NVE fremmer innsigelse til reguleringsplan for Gimsøya -Melhus kommune

NVE trekker innsigelse - Detaljreguleringsplan for Gimsøya B4-B7 - Gnr. 30 bnr. 1 og 6 mfl. - Melhus kommune

Uttalelse - Detaljreguleringsplan for Gimsøya B4 - B7 - Melhus kommune

Merknad til reguleringsplan (detaljregulering), Gimsøya B4-B7, gnr/bnr 30/1 og 30/6 m. flere - Melhus kommune

Blå linje viser byggegrensen i områdeplanen for Melhus sentrum, for å ivareta tilstrekkelig byggeavstand til MeTro-ledningen

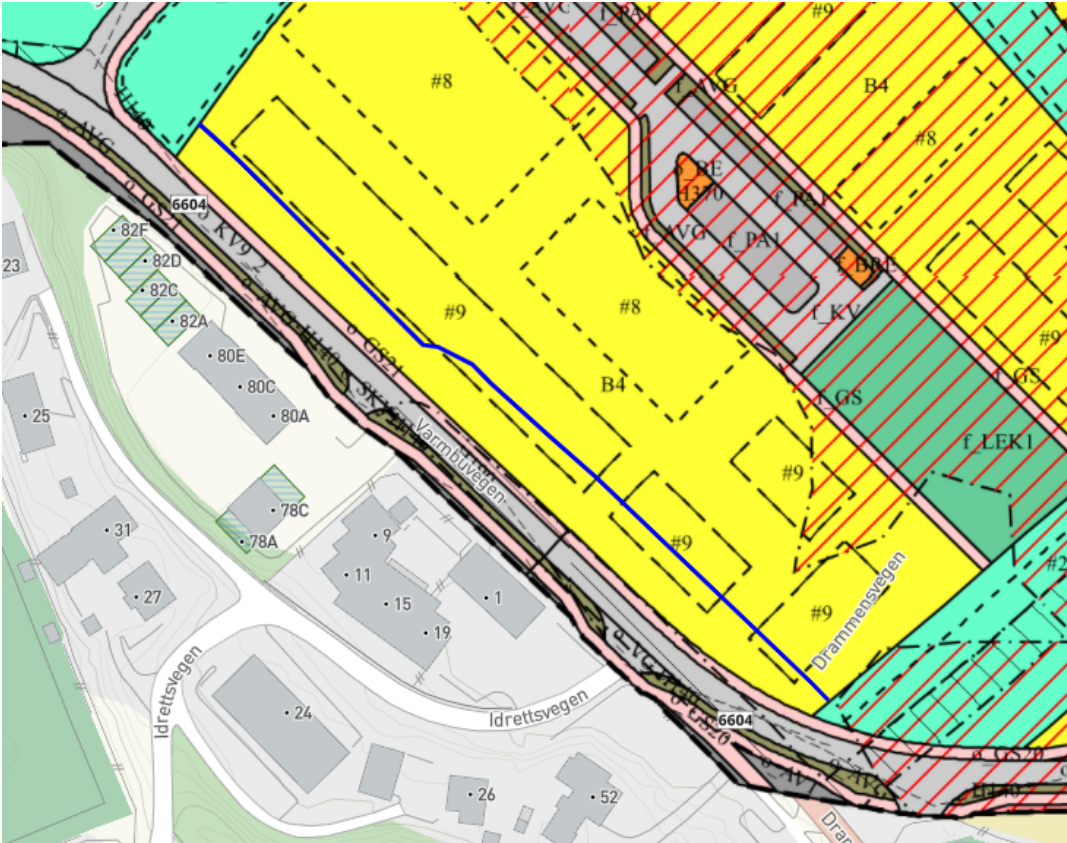
bebyggelsen kan plasseres nærmere enn den regulerte byggegrensen på 20 meter. Videre er det i forslaget gjennom bestemmelse § 4.4 åpnet opp for at parkeringskjeller kan plasseres helt ut til formålsgrensen for bolig vist på plankartet. Innenfor felt B4 åpnes det dermed opp for at det kan etableres parkeringskjeller inntil formålsgrensen mot o_GS20, o_GS21 og hensynssonen for MeTro-ledning.

Byggegrensen skal ivareta at sikkerhetsavstanden til MeTro-ledningen overholdes for nye tiltak. Dette med hensyn til konsekvenser for selve ledningen det vil kunne være å bygge for nært, men også konsekvenser for omgivelsene ved et eventuelt brudd på ledningen. Vannledningen er å regne som samfunnskritisk infrastruktur. Det er derfor av avgjørende betydning at hensynet til ledningen blir tilstrekkelig ivaretatt, slik at denne kan levere trygt og sikkert drikkevann til enhver tid. Det vurderes til at planforslaget ikke ivaretar hensynet til vannledningen som samfunnskritisk infrastruktur på en tilstrekkelig måte, ved at byggegrensen i overordnet plan ikke er fulgt opp. Med bakgrunn i dette fremmer Trondheim kommune som vannverkseier innsigelse til planen. Det må sikres i plankart og bestemmelser at det ikke tillates etablert bebyggelse på bakken, eller parkeringskjeller nærmere enn gjeldende byggegrense i områdeplan for Melhus sentrum.

Med hjemmel i plan- og bygningsloven § 5-4 2.ledd fremmer Trondheim kommune som vannverkseier innsigelse til planen, inntil byggegrensen er i samsvar med områdeplan for Melhus sentrum, vedtatt 24.09.19, sist endret 07.12.21. Det tas forbehold om politisk behandling av innsigelsen i Trondheim kommune.

Det fremgår av det oversendte materialet at Melhus kommune i samråd med forslagsstiller har revidert planforslaget slik at byggegrensen i plankartet samsvarer med byggegrensen i områdeplanen for Melhus sentrum. Videre er det foretatt justeringer i bestemmelsen § 7.2 som imøtekommer de faglige rådene i vår merknad til den ordinære høringen av planforslaget. Under forutsetning av at de beskrevne endringene i det oversendte materialet er innarbeidet i det juridiske plankartet og bestemmelsene for vedtak, anses **innsigelsen som imøtekommet**.
